TNO-rapport**TNO 2022 R10740****Toets op het aangepaste plan van de
gemeente Zeewolde voor de bouw van het
datacenter van Meta**

Datum	21 april 2022
Auteur(s)	Dr.ir. M.C. Clarijs, Dr. R.E.J. Kemp, Ing. W. Kornaat, Dr. L.H. Sloof- Hoek, Dr.ir. I.J.J. van Straalen, Dr.ir. M.R.A. van Vliet
Exemplaarnummer	
Oplage	
Aantal pagina's	23 (incl. bijlagen)
Aantal bijlagen	
Opdrachtgever	Rijksvastgoedbedrijf
Projectnaam	Toetsing datacenter
Projectnummer	060.52946

Figuur 1 Verloop in PUE over de jaren (Google, ref. [6])

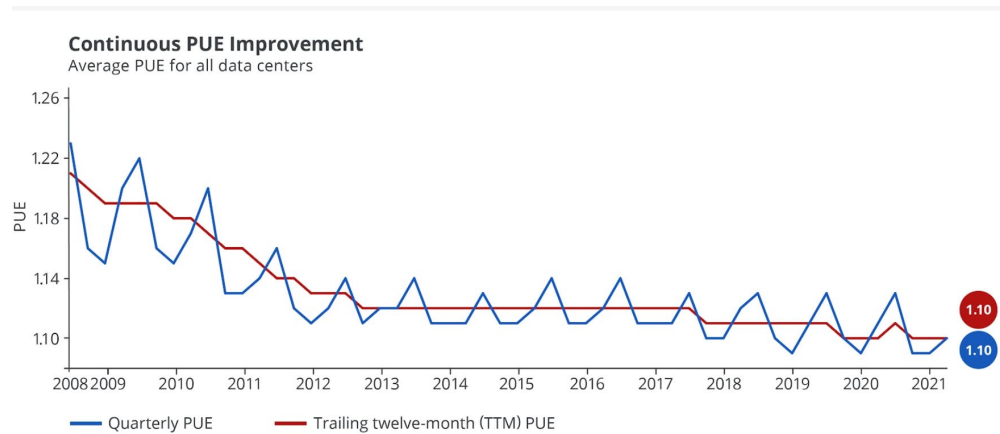
De door Meta gerapporteerde PUE's (ref. [5]) laten zien dat Meta het trackrecord heeft van het ontwerpen en exploiteren van datacenters met een PUE-doelstelling van 1,1 over de periode 2016-2020. De data van Meta worden echter niet per datacenter bekendgemaakt. De datacenters omvatten diverse locaties zoals Texas en Zweden met zeer verschillende klimaten. Bekend is dat het klimaat een impact heeft op de PUE afhankelijk van het ontwerp en van energiezuinige koelingsstrategieën. Naast de informatie van Meta publiceert ook Google energierapporten voor hun datacenters (ref. [6]). Het is niet duidelijk welke koelstrategieën Google gebruikt, maar wel wordt vermeldt dat ook gebruik gemaakt wordt van koeling met buitenlucht. Op basis van de Google rapportage is het mogelijk om waarden vast te stellen voor 'vergelijkbare' locaties als Zeewolde, zoals Ierland, België en (Noord-)Nederland. De gerapporteerde waarden voor deze locaties zijn doorgaans 1,08 – 1,12 voor de afgelopen jaren. Er is een trend naar geleidelijke verlaging van de PUE in de datacenters van Google (zie Figuur 1). Hoewel deze trend nu bescheiden is in vergelijking met 10-15 jaar geleden, zijn er aanwijzingen dat er zeer kleine verbeteringen mogelijk zijn. Deze rapporten suggereren dat een PUE van 1,1 in de praktijk haalbaar is voor hyperscale-datacenters van Meta en Google.

Wel blijkt uit algemeen toegankelijke informatie, zoals weergegeven in Figuur 1, dat over de afgelopen jaren de daling in PUE stabiliseert. Dit is te verklaren omdat de theoretisch laagst mogelijke waarde voor de PUE 1,0 bedraagt en de momenteel voor de meest efficiënte datacenters van toepassing zijnde PUE-waarden van rond de 1,1 dicht bij deze theoretische waarde liggen. Welke ontwikkelingen in de komende jaren te verwachten zijn in de energie-efficiëntie (op het gebied van niet-IT apparatuur) van datacenters, is daarmee onduidelijk, evenals of het voorgestelde systeem ook in de toekomst als een efficiënt datacenter kan worden beschouwd. Opgemerkt wordt dat, aangezien de theoretische ondergrens voor PUE wordt benaderd, toekomstige verlagingen van de PUE waarschijnlijk beperkt zullen blijven tot incrementele efficiëntieverbeteringen in luchtbehandelingsystemen en -regelingen.

Figuur 2 Tekening locatie datacenter en beoogde locatie van het zonnepark op het terrein (ref. [3]).

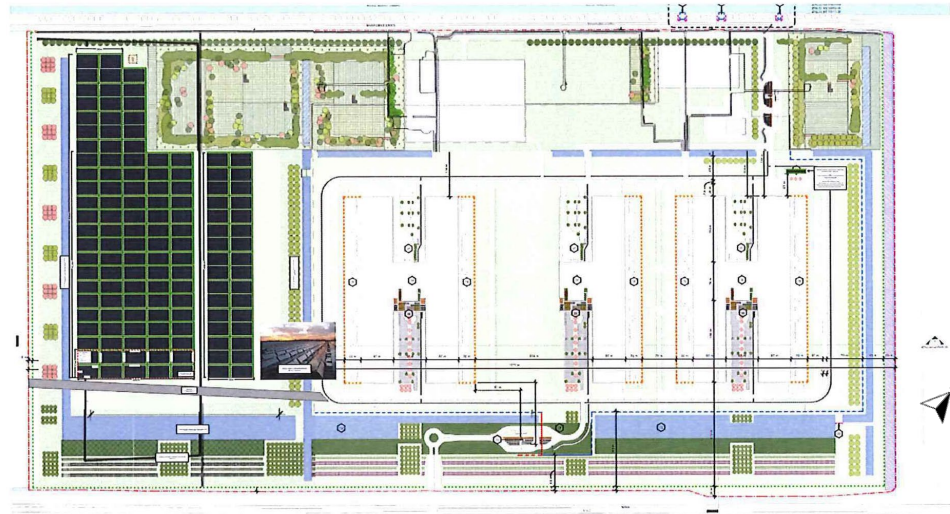
- Zonnepanelen op de gevels van de bijgebouwen niet zijn meegenomen.
- Zonnepanelen boven parkeerplaatsen niet zijn meegenomen.
- De open ruimte, locatie 2 in Figuur 2, niet is meegenomen. ⁵

Figuur 2 geeft zoals genoemd een tekening van het zonnepark op de locatie van het datacenter. Hier zou de beoogde 13 MWp geïnstalleerd moeten worden. Op basis van de tekening is het moeilijk in te schatten of 13 MWp een reële inschatting is. Afmetingen van het terrein zijn niet gegeven. Echter is er in het advies van het College van Rijksadviseurs (ref. [1]) te lezen dat volgens TNO op deze locatie in een ecologisch Zuid opgesteld zonne-park zo'n 28 GWh/jaar opgewekt kan worden. Dit is een ondergrens. Een meer intensieve Zuidelijk georiënteerde zonnepark opstelling op deze locatie kan tot 36 GWh/jaar opwekken. De oriëntatie in Figuur 2 geeft aan dat de opstelling Zuid-Oost georiënteerd is. Dit levert een iets lagere opbrengst dan bij een opstelling Zuid georiënteerd, namelijk 34 GWh/jaar voor een intensieve opstelling. TNO neemt aan dat een Zuid-Oost georiënteerde opstelling in Nederland zo'n 0,9 kWh/Wp⁶ opgewekt. In dat geval zal de Zuid-Oost georiënteerde opstelling overeenkomen met een geïnstalleerd vermogen van ca. 29 MWp⁷.

Op de indicatieve tekening in Figuur 2 is een relatief grote vrije ruimte te zien tussen het tweede en derde gebouw, aangegeven met 2. In ref. [3] wordt niet ingegaan op de mogelijkheden of bezwaren voor energieopwekking middels zonnepanelen op dit oppervlak. Een schatting op basis van de relatieve afmetingen van dit oppervlak ten opzichte van het geplande zonnepark uit 1, geeft aan dat hier zo'n kwart van het vermogen van het geplande zonnepark kan worden opgewekt.

De open ruimte tussen de gebouwen wordt niet gebruikt voor de opwekking van zonne-energie en de onderbouwing voor niet benutten van dit oppervlak ontbreekt.
